四川省邦友达科技有限公司快递物流自动分拣输送设备生产线改(扩)建 项目调整方案（第三次调整）公布图

建设项目公布

乐山市沙湾区自然资源局
2025年12月26日

总平面对比图

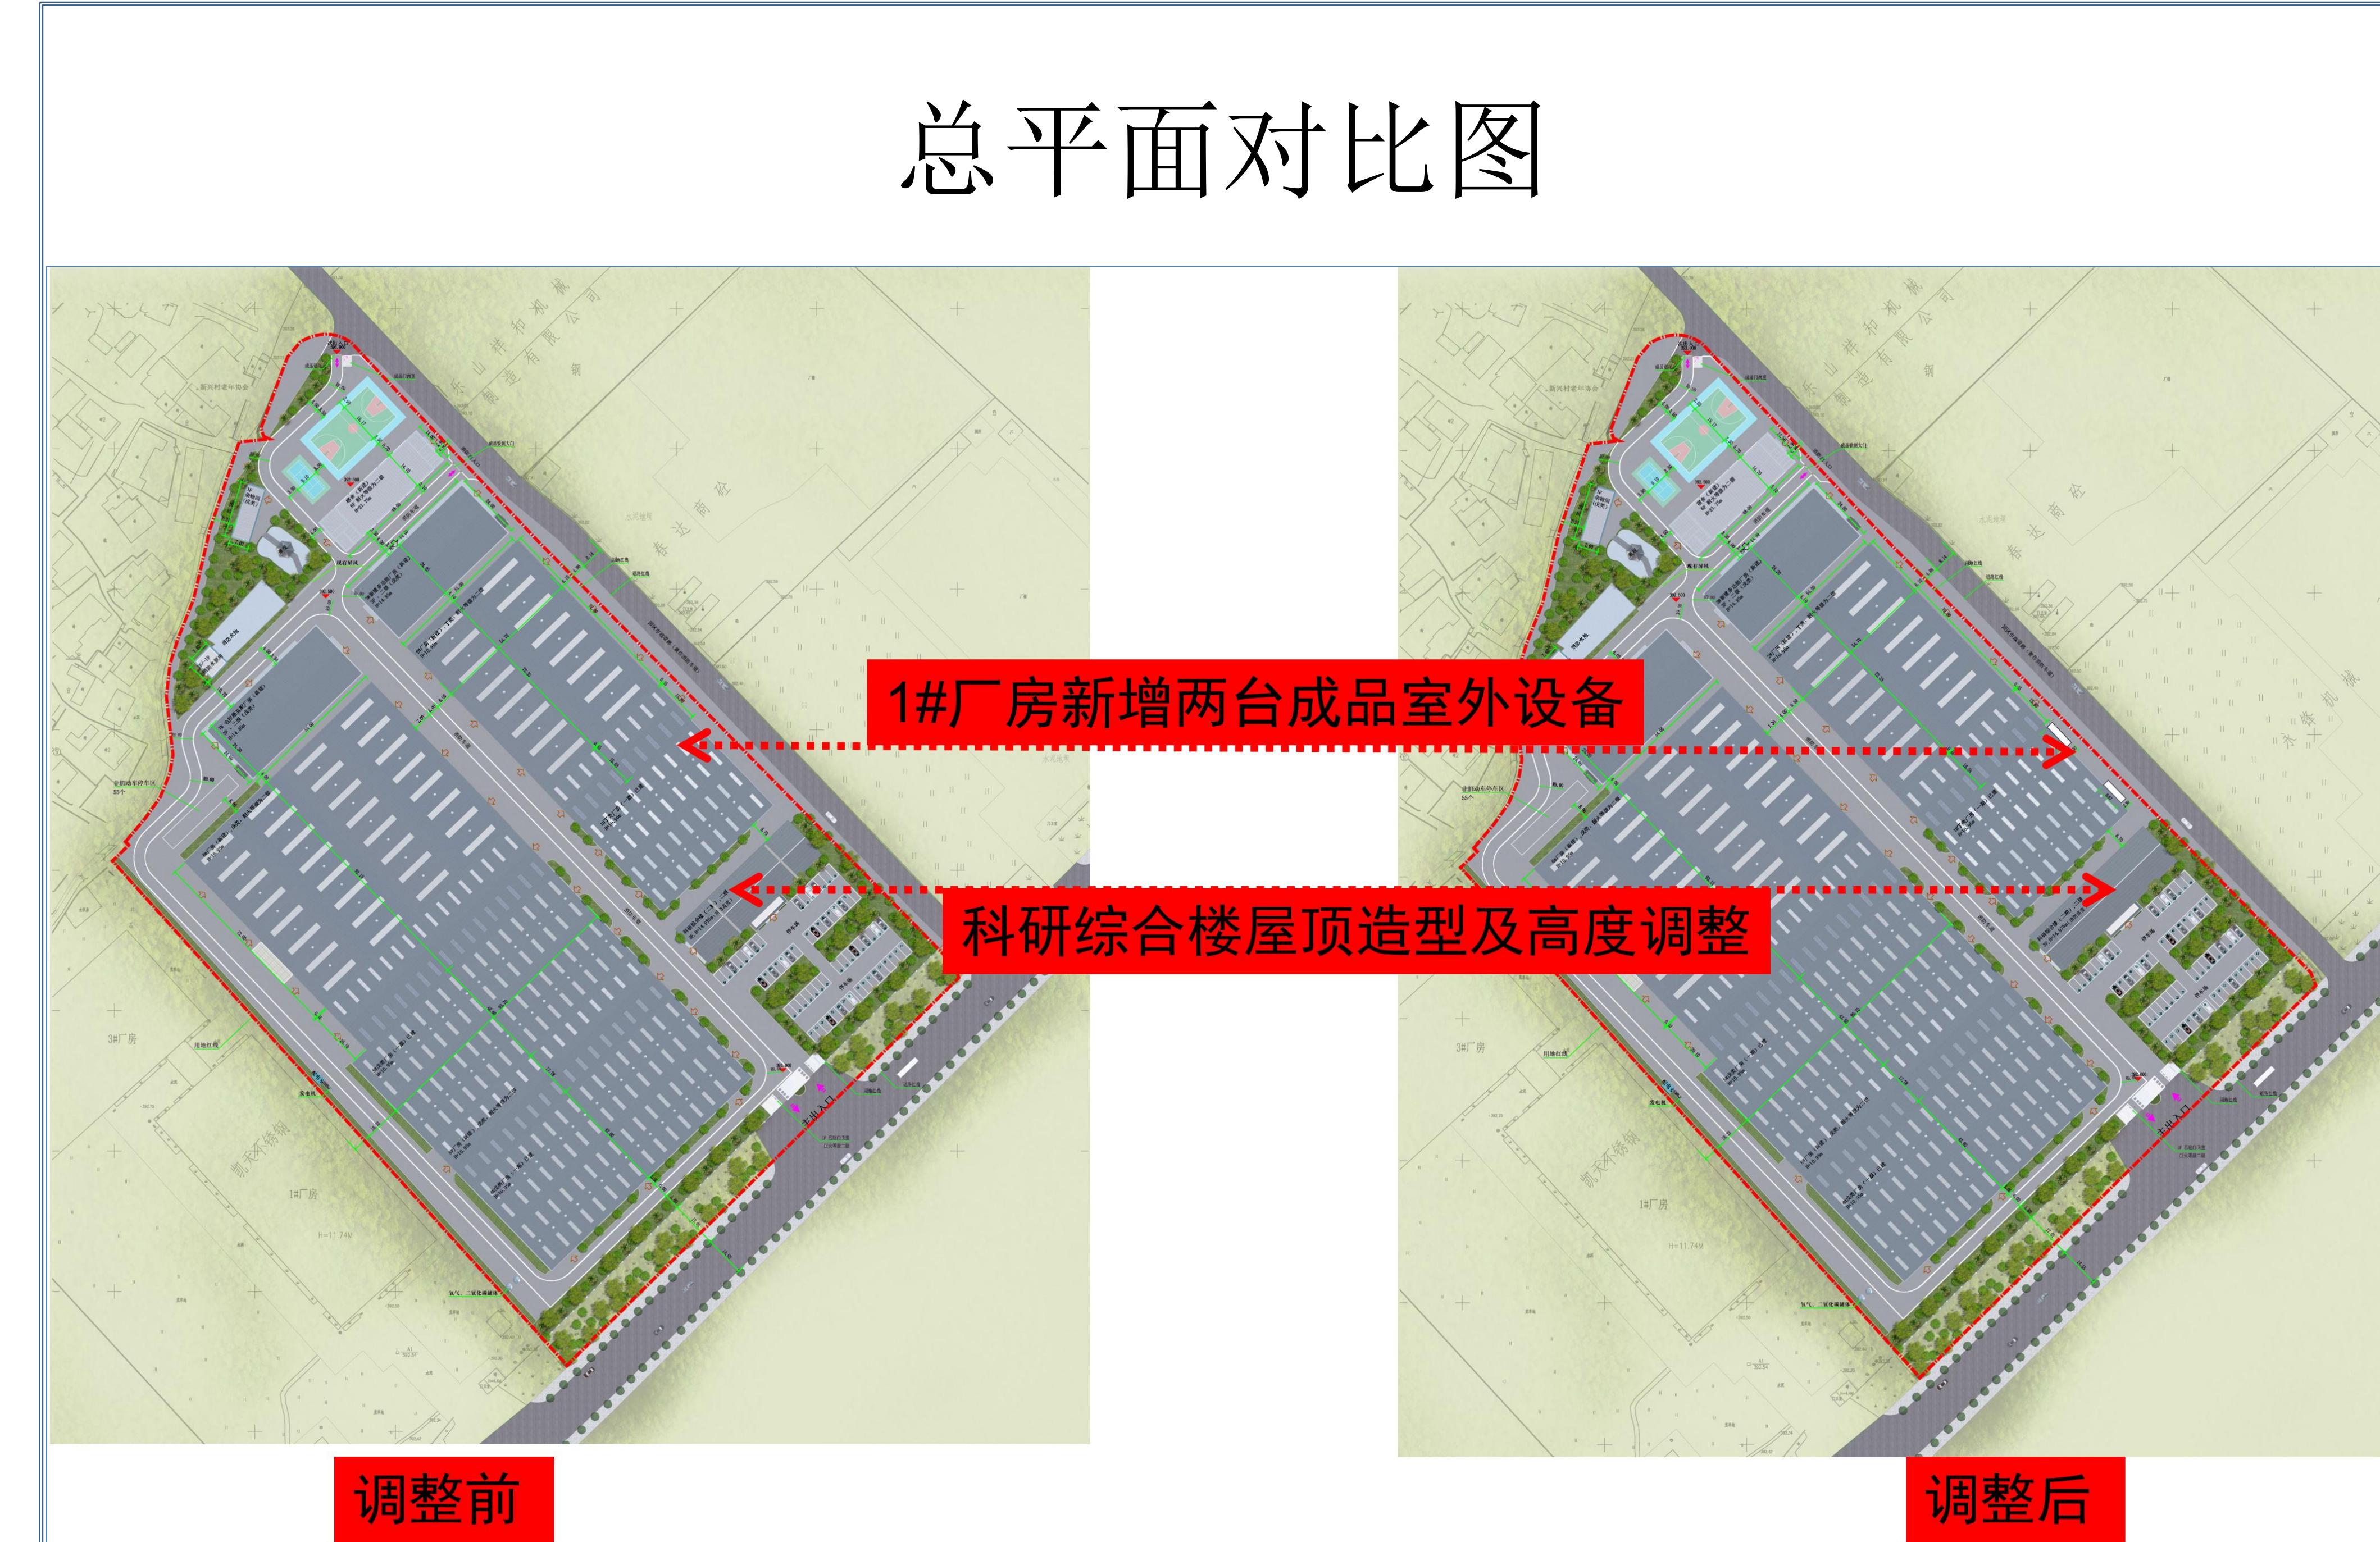
一、科研综合楼调整：

- 1、屋面造型、屋面高度、内部布局、空调格栅对应调整。
- 2、建筑面积由2834.1平方米调整为2679.14平方米，计容面积由2834.1平方米调整为2729.18平方米；占地面积由981.2平方米调整为927.30平方米。

二、在原有1号厂房右侧新增两台成品设备，共计占地43.63平方米。

- 1、项目总占地面积由31381.09平方米调整为31370.82平方米，建筑系数由56.4%调整为56.3%。
- 2、项目总建筑面积由41657.04平方米调整至41502.08平方米；总计容面积由67664.18平方米调整至67559.26平方米，容积率由1.22调整为1.21。
